東海第二発電所

火災による損傷防止

(安全機能を有する機器等の抽出について)

平成30年4月2日
日本原子力発電株式会社

PS-2主蒸気系の範囲について

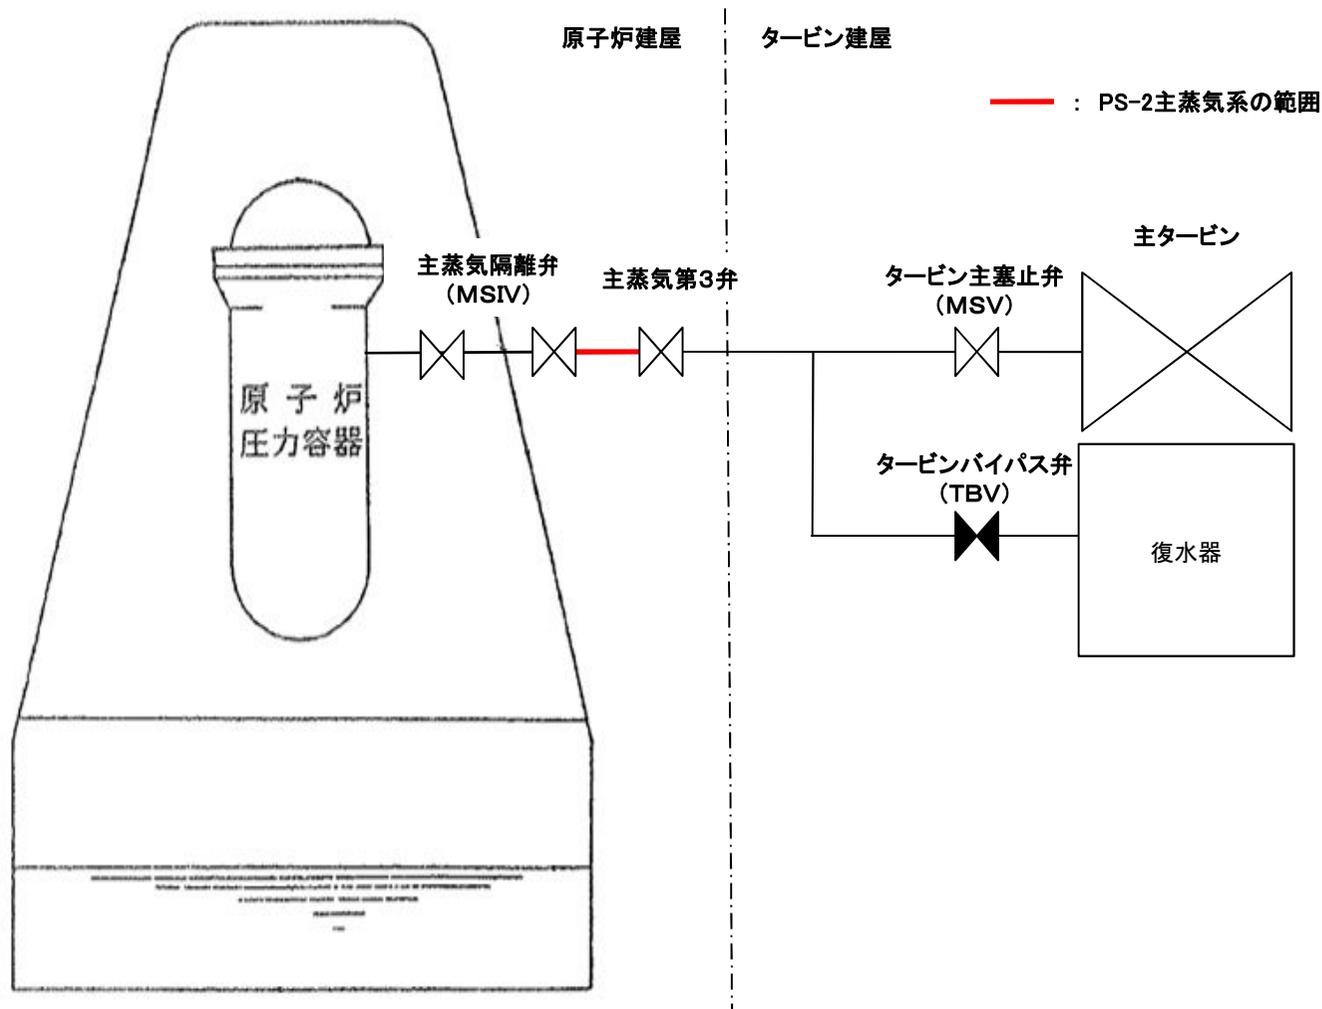
- (1) 指摘事項：PS-2「原子炉冷却材を内蔵する機能」主蒸気系の範囲を明確にすること
- (2) 回答：原子炉格納容器外側隔離弁から主蒸気第3弁まで(主蒸気第3弁を含む)をPS-2主蒸気系の範囲とする。(参考資料1) 考え方を次頁以降に示す。

以上より、原子炉格納容器外側隔離弁から主蒸気第3弁まで(主蒸気第3弁を含む)をPS-2主蒸気系の範囲とする。

タービン建屋の火災防護対策について

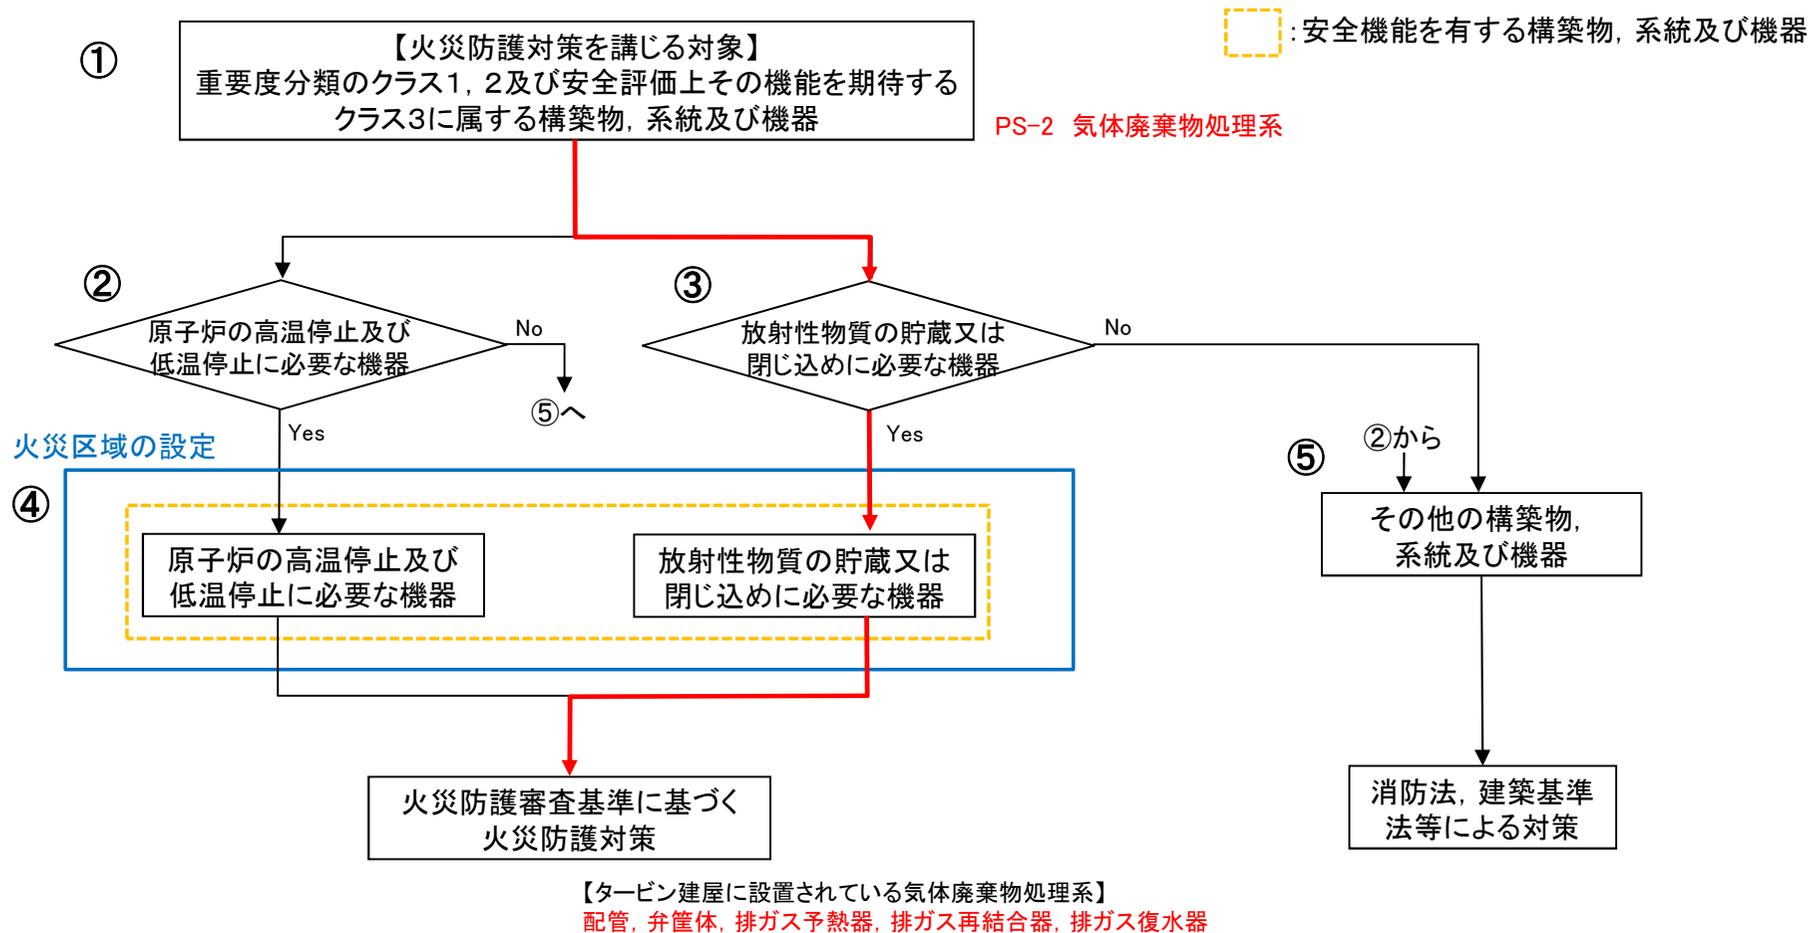
(1) 指摘事項 :タービン建屋の火災防護対策について整理すること

(2) 回答 :火災防護審査基準の「②放射性物資の貯蔵又は閉じ込め機器」としてPS-2 気体廃棄物処理系を抽出している。
したがって、気体廃棄物処理系に対して火災防護審査基準に基づく対策を実施する。
タービン建屋については、気体廃棄物処理系のうち、配管、弁筐体、排ガス予熱器、排ガス再結合器、排ガス復水器が設置されている。

PS-2の気体廃棄物処理系に該当する機器の特定

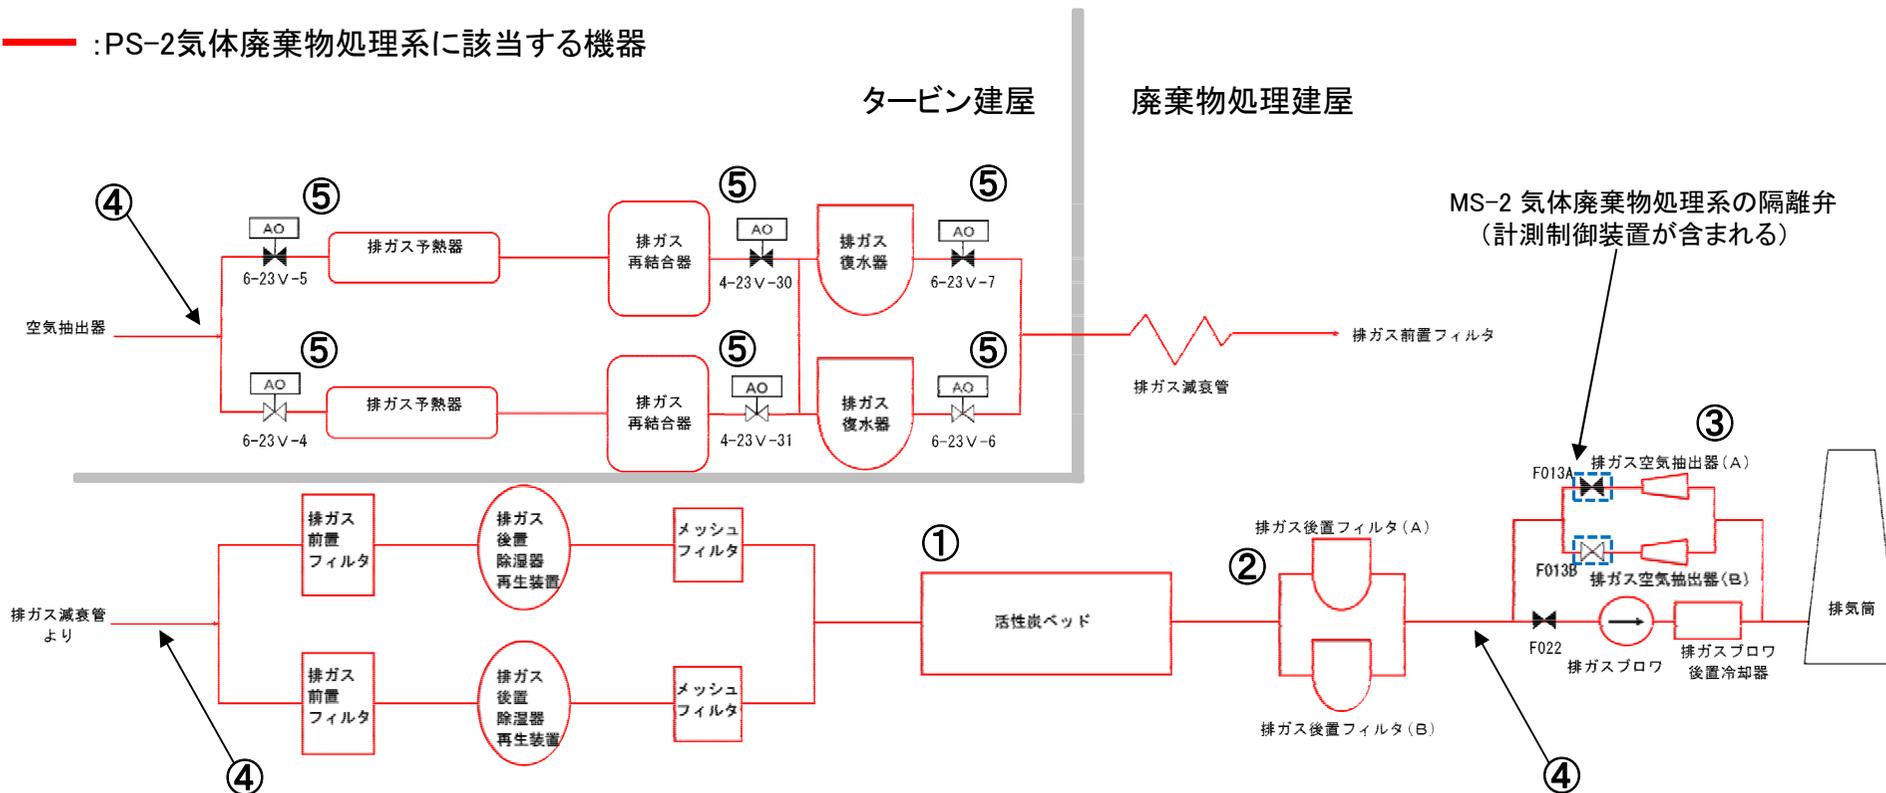
※PS-2気体廃棄物処理系は、JEAG4611-2009のとおり、該当する計測制御装置がない(構造材、溶接部等が健全であれば異常状態は発生しない)。したがって、系統流路として設置されている**空気作動弁及び電動駆動弁の計測制御装置は、PS-2に該当しないため、「弁」は筐体が該当する。**
(ただし、MS-2気体廃棄物処理系の隔離弁(F013A, F013B)は、計測制御装置も含まれる(JEAG4611-2009に記載されている。))

以上より、PS-2の気体廃棄物処理系は、「**希ガスホールドアップ塔、排ガスフィルタ、排ガス抽出器、配管、弁**」とし、**計測制御装置はPS-2に含まれない。**(詳細は次頁)
